# ÚZEMNÍ PLÁN MĚSTA BRNA

Textová část Odůvodnění

Kapitola 18 Rozhodnutí o námitkách (včetně odůvodnění)

Svazek Nc9 (*s osobními údaji*)

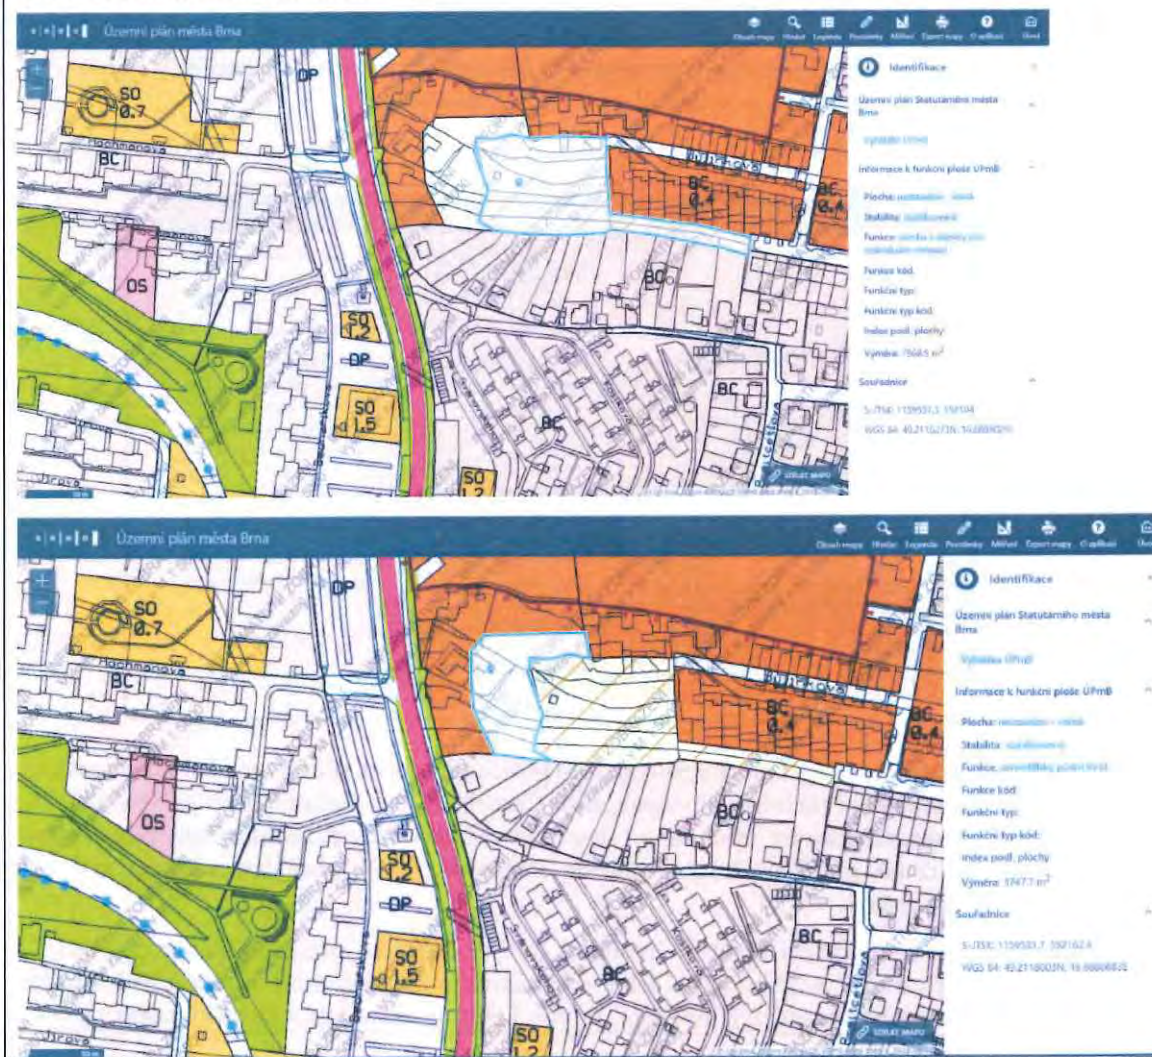
Požadují, aby návrh (2021) ÚPmB – Lokality Li-21 Chmelnice byl zamítnut v plném rozsahu, navrhovaná změna není v žádném případě přínosná, neboť zásadním způsobem sníží kvalitu bydlení všech obyvatel lokalit dotčených touto uvažovanou změnou, zejména v oblasti životního prostředí a dopravy.

Požadují dodržení návrhu územního plánu z roku 2020, který plně v souladu s konceptem ÚPmB respektoval existenci stávající plochy zeleně, jako posledního místa přírody v silně urbanizovaném území, zařazením do kategorie Z – Plocha městské zeleně.

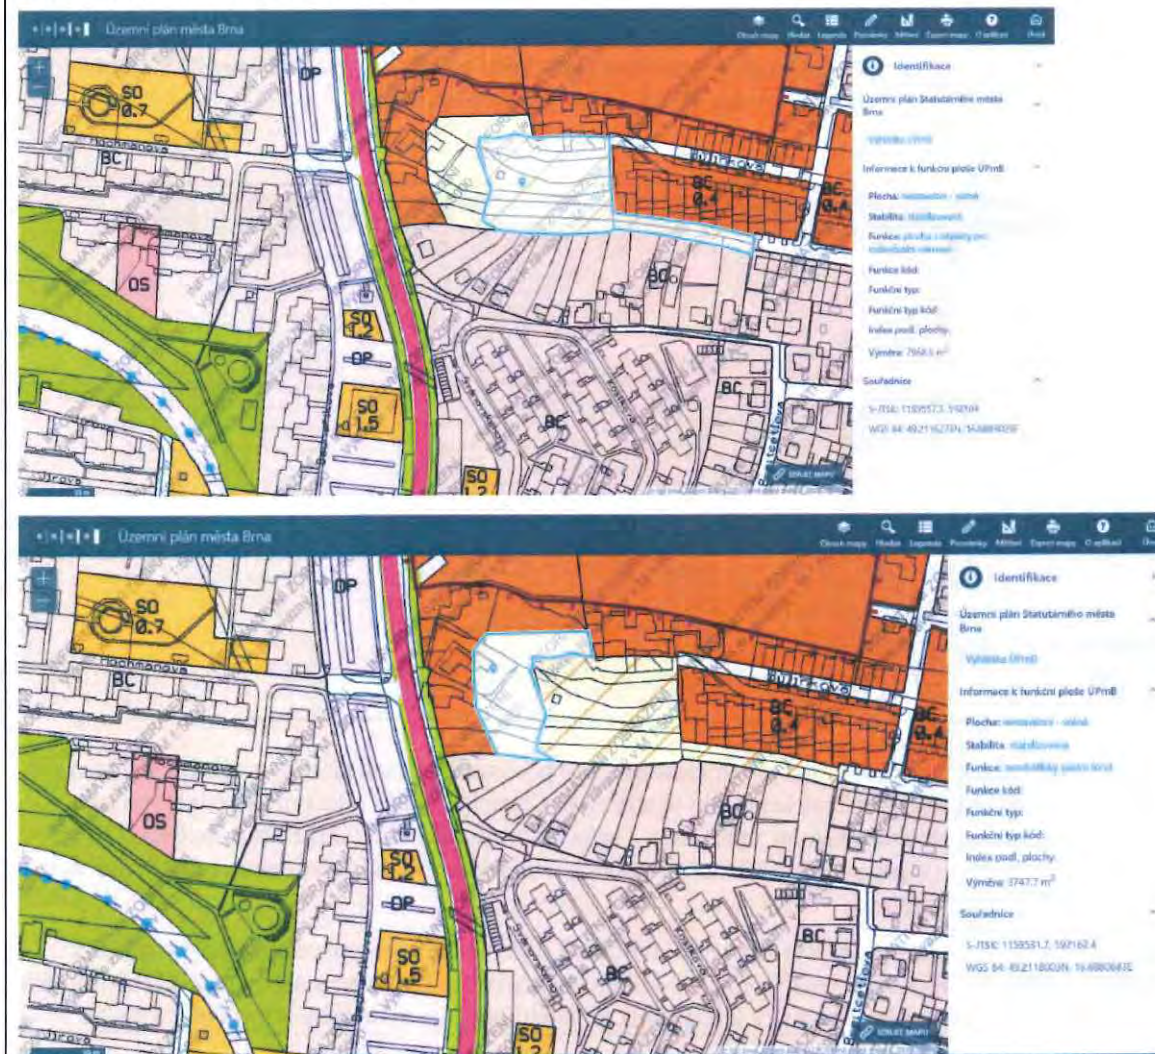
Požaduji, aby návrh (2021) ÚPmB – Lokality Li-21 Chmelnice byl zamítnut v plném rozsahu, navrhovaná změna není v žádném případě přínosná, neboť zásadním způsobem sníží kvalitu bydlení všech obyvatel lokalit dotčených touto uvažovanou změnou, zejména v oblasti životního prostředí a dopravy.

Požaduji dodržení návrhu územního plánu z roku 2020, který plně v souladu s konceptem ÚPmB respektoval existenci stávající plochy zeleně, jako posledního místa přírody v silně urbanizovaném území, zařazením do kategorie Z – Plocha městské zeleně.

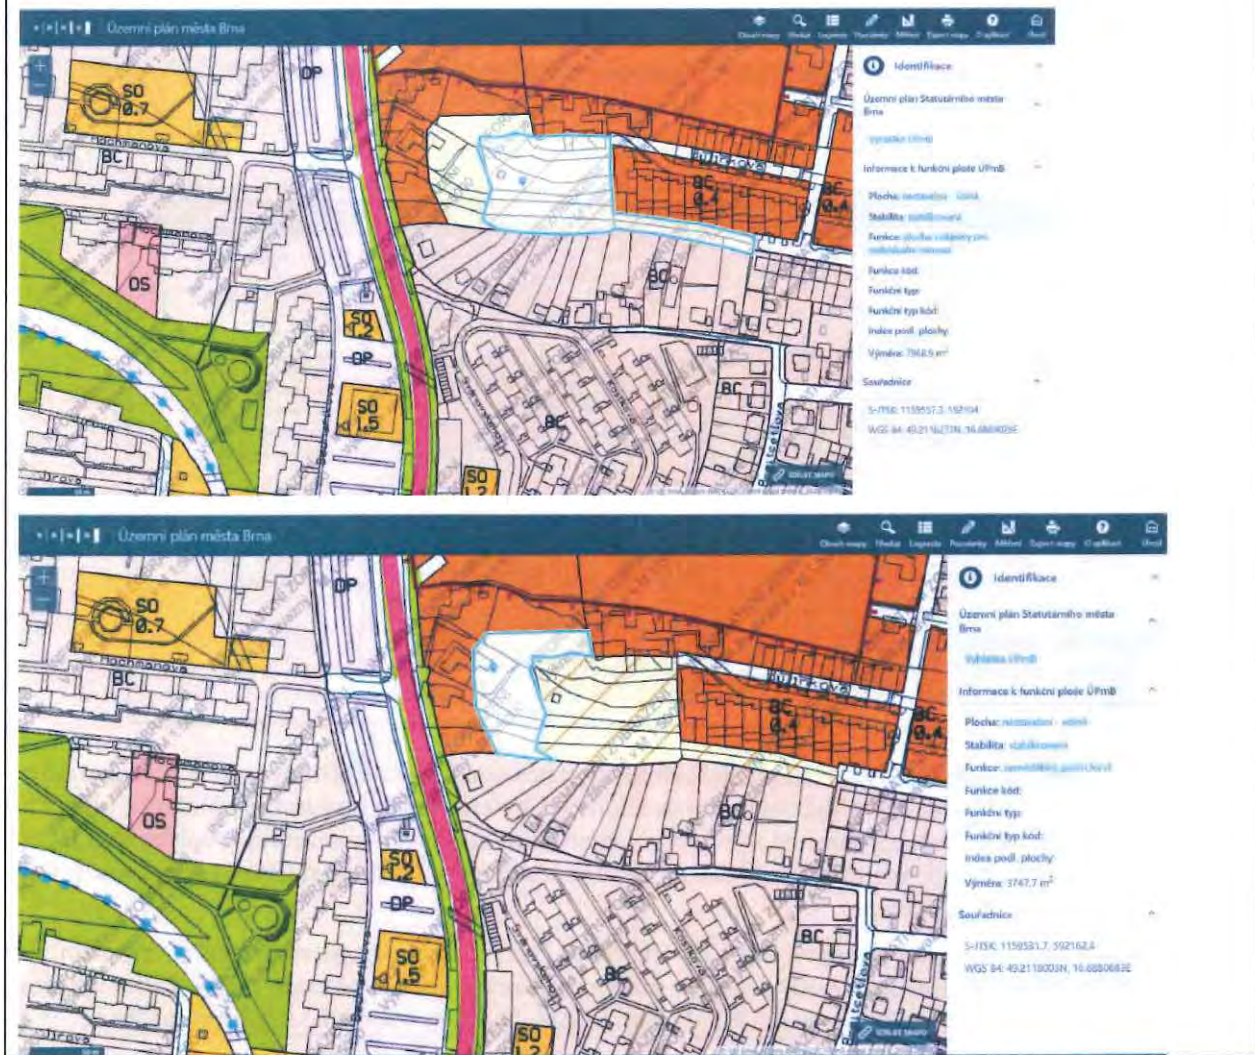
Požaduji, aby návrh (2021) ÚPmB – Lokality Li-21 Chmelnice byl zamítnut v plném rozsahu, navrhovaná změna není v žádném případě přínosná, neboť zásadním způsobem sníží kvalitu bydlení všech obyvatel lokalit dotčených touto uvažovanou změnou, zejména v oblasti životního prostředí a dopravy.

Požaduji dodržení návrhu územního plánu z roku 2020, který plně v souladu s konceptem ÚPmB respektoval existenci stávající plochy zeleně, jako posledního místa přírody v silně urbanizovaném území, zařazením do kategorie Z – Plocha městské zeleně.

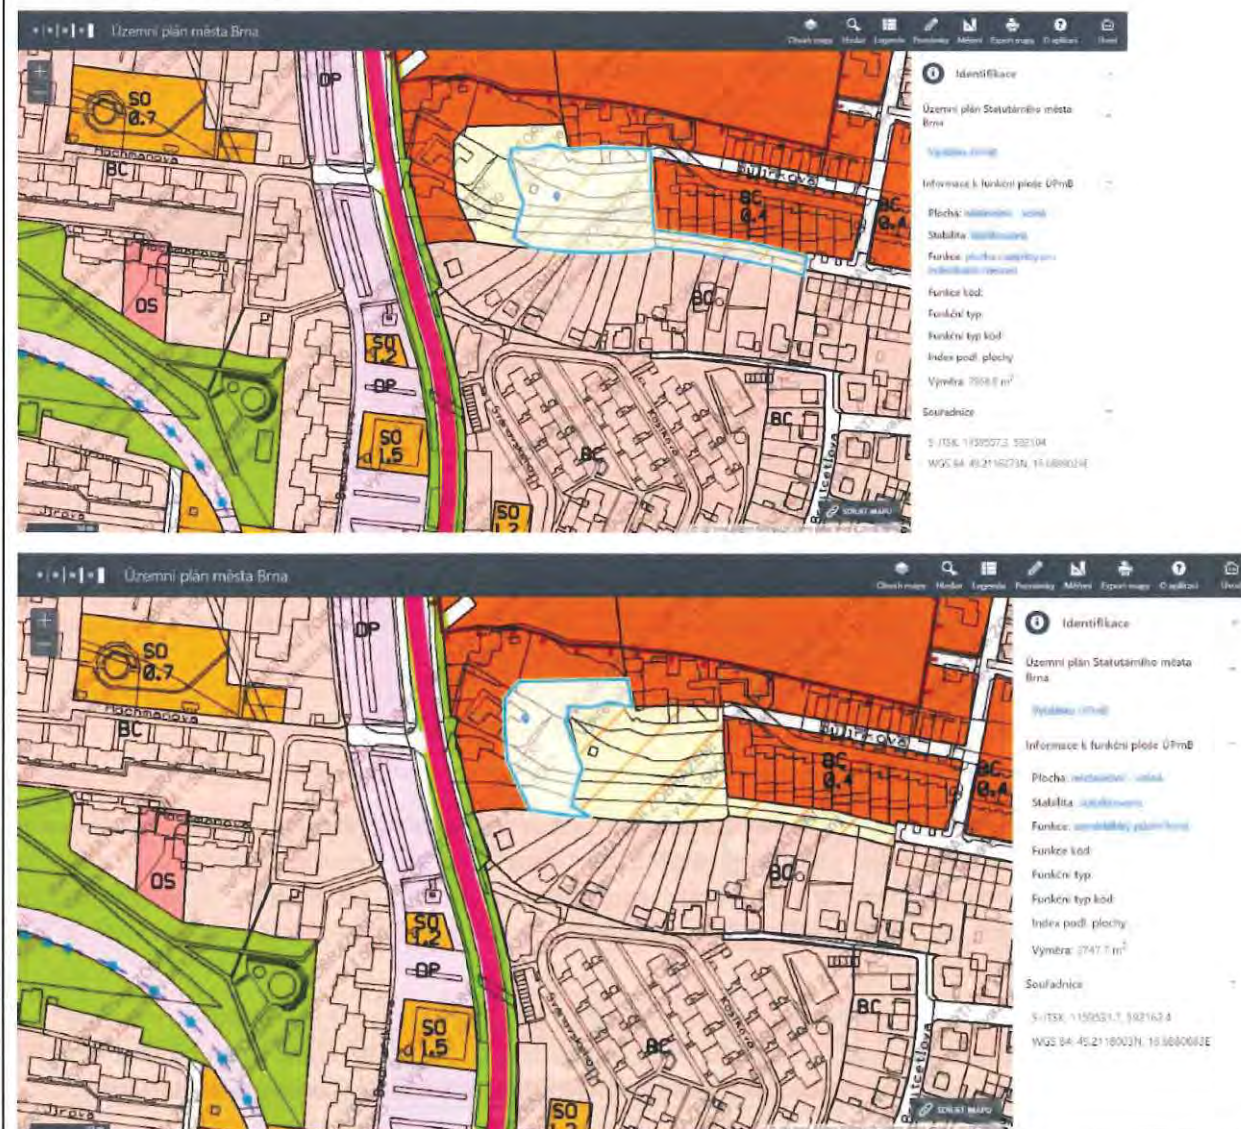
Požaduji, aby návrh (2021) ÚPmB – Lokality Li-21 Chmelnice byl zamítnut v plném rozsahu, navrhovaná změna není v žádném případě přínosná, neboť zásadním způsobem sníží kvalitu bydlení všech obyvatel lokalit dotčených touto uvažovanou změnou, zejména v oblasti životního prostředí a dopravy.

Požaduji dodržení návrhu územního plánu z roku 2020, který plně v souladu s konceptem ÚPmB respektoval existenci stávající plochy zeleně, jako posledního místa přírody v silně urbanizovaném území, zařazením do kategorie Z – Plocha městské zeleně.

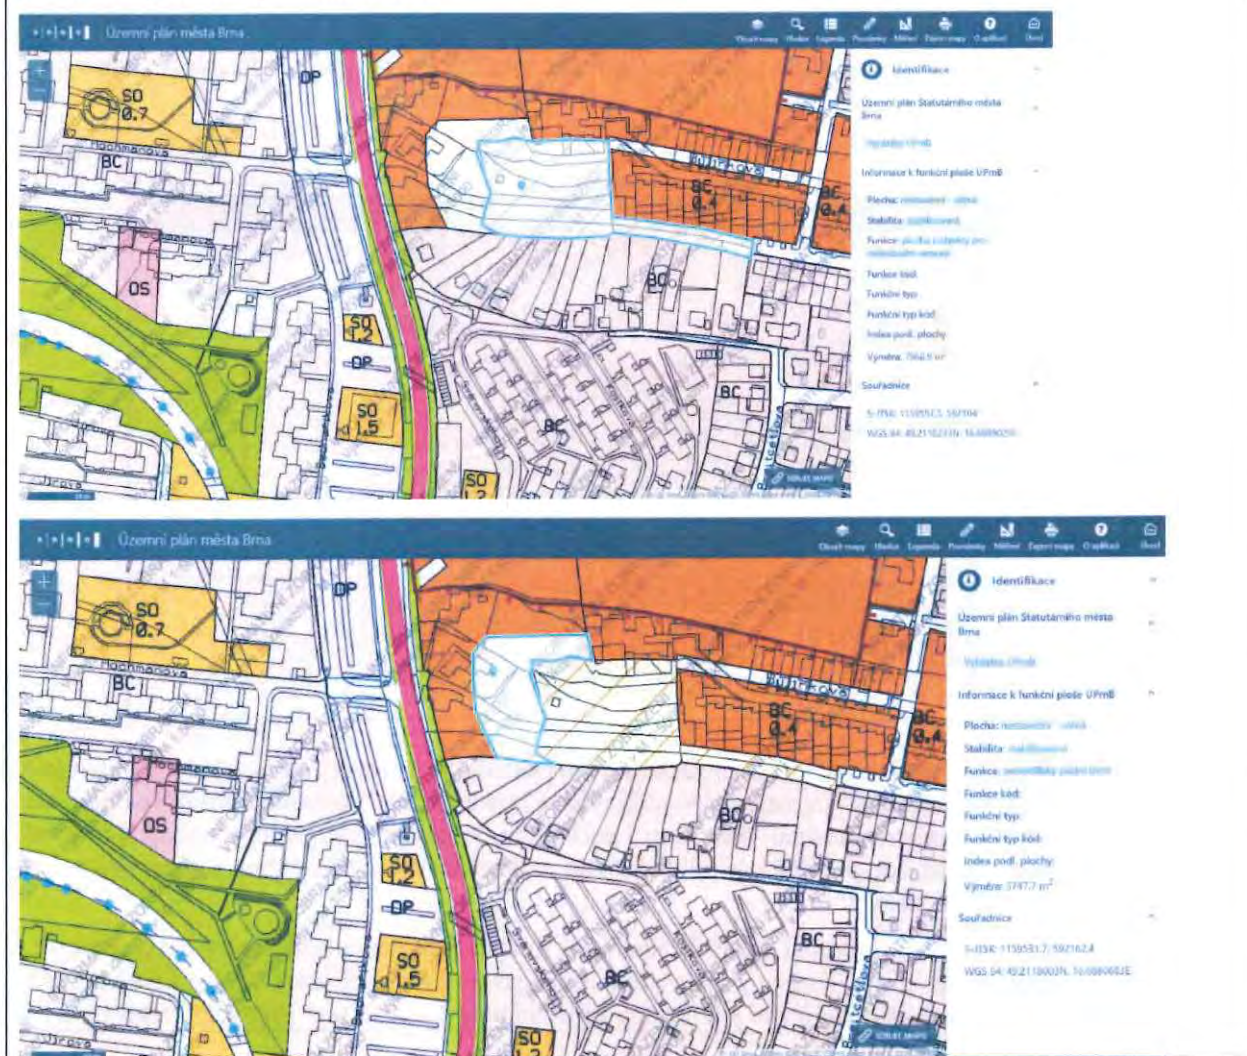
Požaduji, aby návrh (2021) ÚPmB – Lokality Li-21 Chmelnice byl zamítnut v plném rozsahu, navrhovaná změna není v žádném případě přínosná, neboť zásadním způsobem sníží kvalitu bydlení všech obyvatel lokalit dotčených touto uvažovanou změnou, zejména v oblasti životního prostředí a dopravy.

Požaduji dodržení návrhu územního plánu z roku 2020, který plně v souladu s konceptem ÚPmB respektoval existenci stávající plochy zeleně, jako posledního místa přírody v silně urbanizovaném území, zařazením do kategorie Z – Plocha městské zeleně.

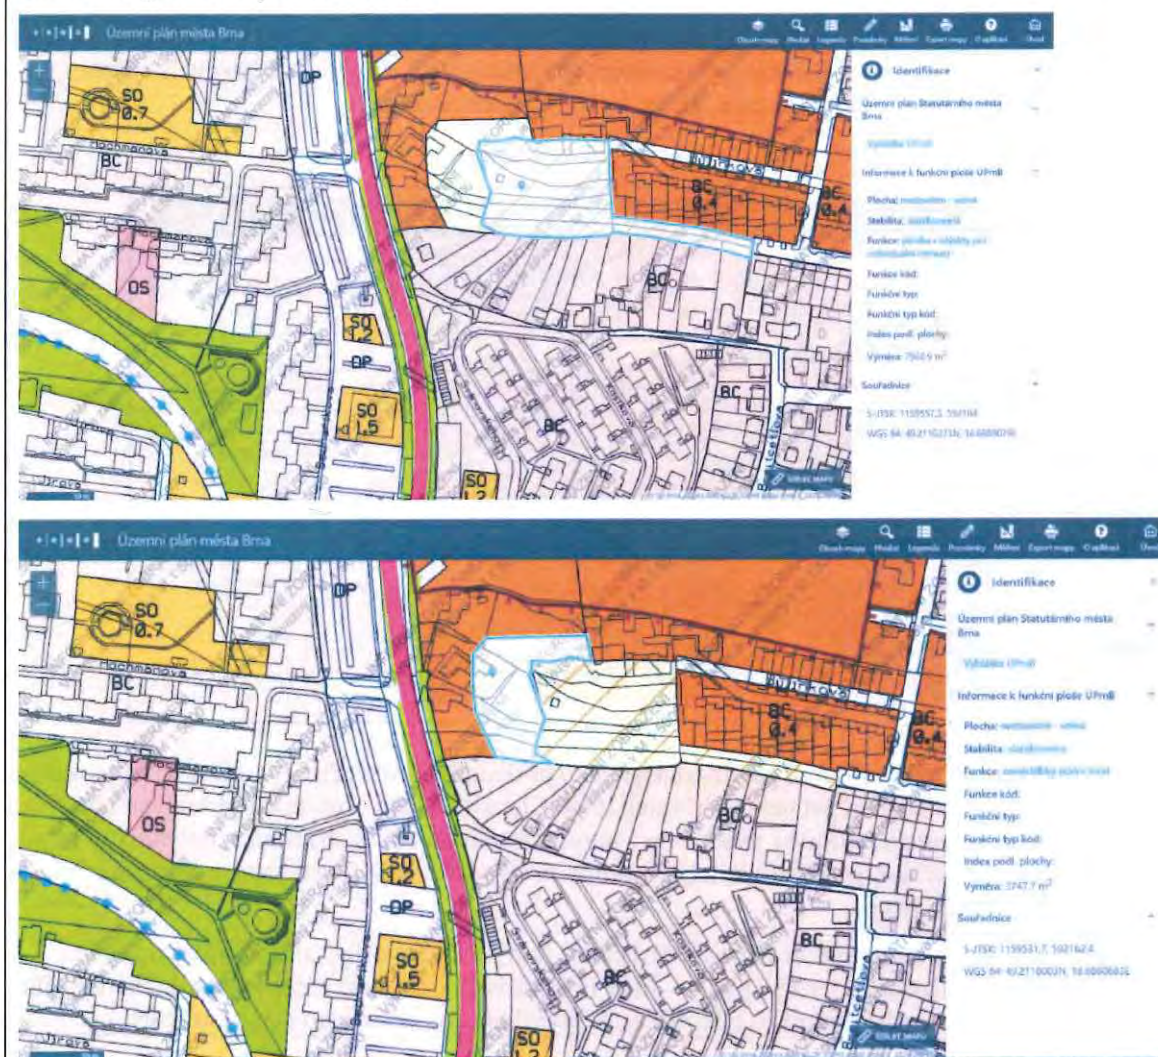
Požaduji, aby návrh (2021) ÚPmB – Lokality Li-21 Chmelnice byl zamítnut v plném rozsahu, navrhovaná změna není v žádném případě přínosná, neboť zásadním způsobem sníží kvalitu bydlení všech obyvatel lokalit dotčených touto uvažovanou změnou, zejména v oblasti životního prostředí a dopravy.

Požaduji dodržení návrhu územního plánu z roku 2020, který plně v souladu s konceptem ÚPmB respektoval existenci stávající plochy zeleně, jako posledního místa přírody v silně urbanizovaném území, zařazením do kategorie Z – Plocha městské zeleně.

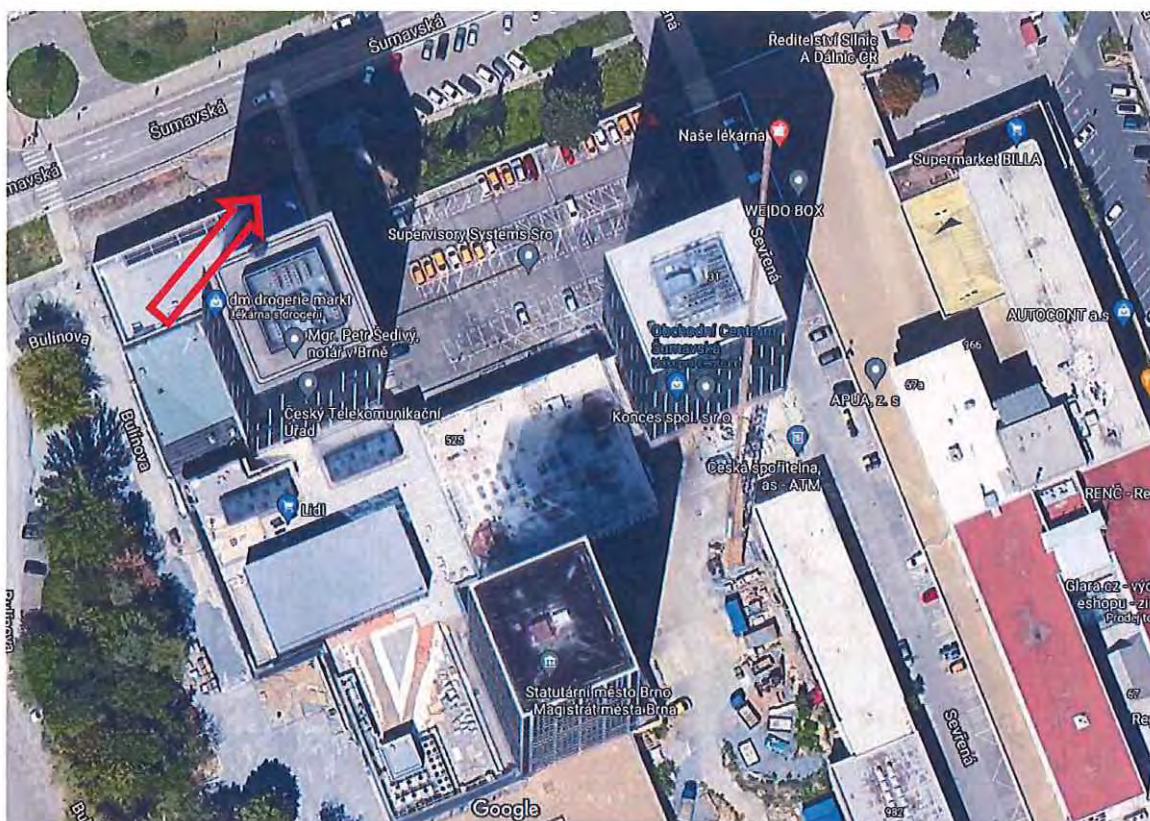
Detail nerespektování majetkových (vlastnických) hranic a rozdíl v umístění veřejného prostranství mezi stávajícím ÚPmB a nově navrženým umístěním podle NÚP pro dané sledované území při ulici Šumavská, a to v detailu (zásah změny s dopadem do stávajících staveb a zastavěných pozemků):

Ke změně a tím novému zásahu do majetku podatelů došlo zřejmě z důvodu neznalosti daného území a vlastního rozhodování pro danou lokalitu a znalostí stávajícího ÚPmB, kde je umístěna již pozemní stavba a nová se plánuje, jak je seznatelné i z veřejně dostupných ortofotomap pro dané území, pokud by sám správní orgán nebyl účastníkem povolovacího řízení daných staveb a byla mu situace neznámá.
